Mission régionale d'autorité environnementale
CENTRE - VAL DE LOIRE

**Avis délibéré sur
le projet de requalification
des Mails historiques d'Orléans (45)**

N°MRAe 2024-4837

Profil en travers type (Source : étude d'impact, p. 26)

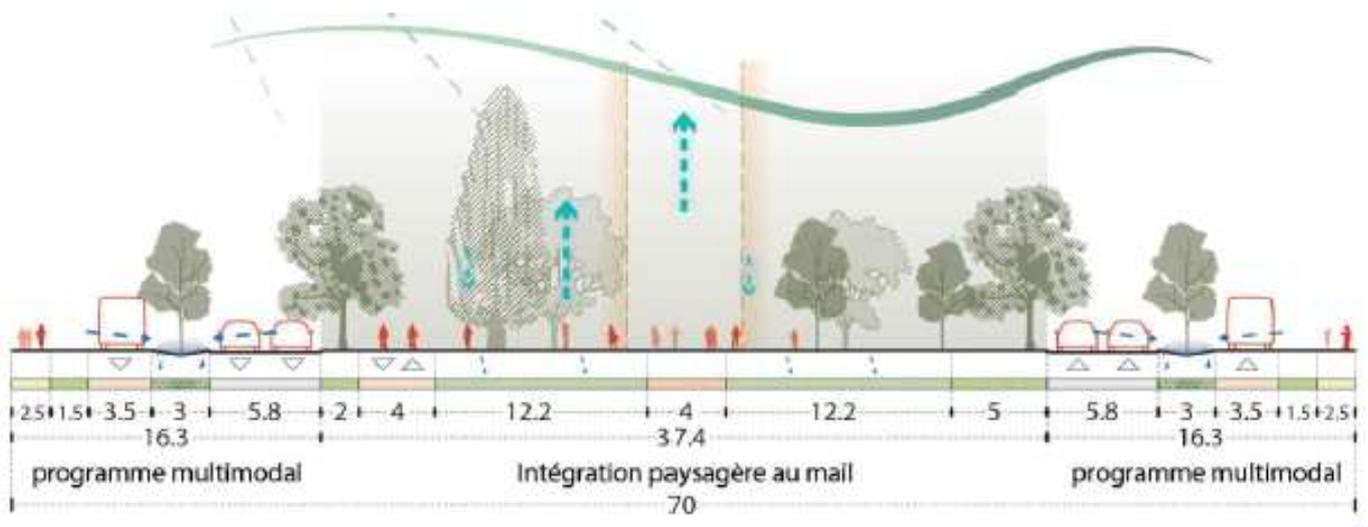
Le projet de piste cyclable central semble respecter certaines recommandations de sécurité, notamment en prévoyant une largeur de 4 m (cf. profil en travers type), supérieure à la largeur minimum de 3,5 m (souhaités en cas de flux de cycliste important attendu), à partir de laquelle il est possible de circuler à deux de front tout en croisant un cycliste arrivant en sens inverse. Le projet, en prévoyant deux chemins distincts pour la piste cyclable et la promenade, va dans le sens d'une différenciation des espaces piétons et cyclistes : celle-ci se doit d'être sans ambiguïté (« *séparation obligatoire entre le cheminement piéton et cycliste, qui doit être repérable, détectable, et non agressive* [non accidentogène : pas de bordure trop haute par exemple] »).
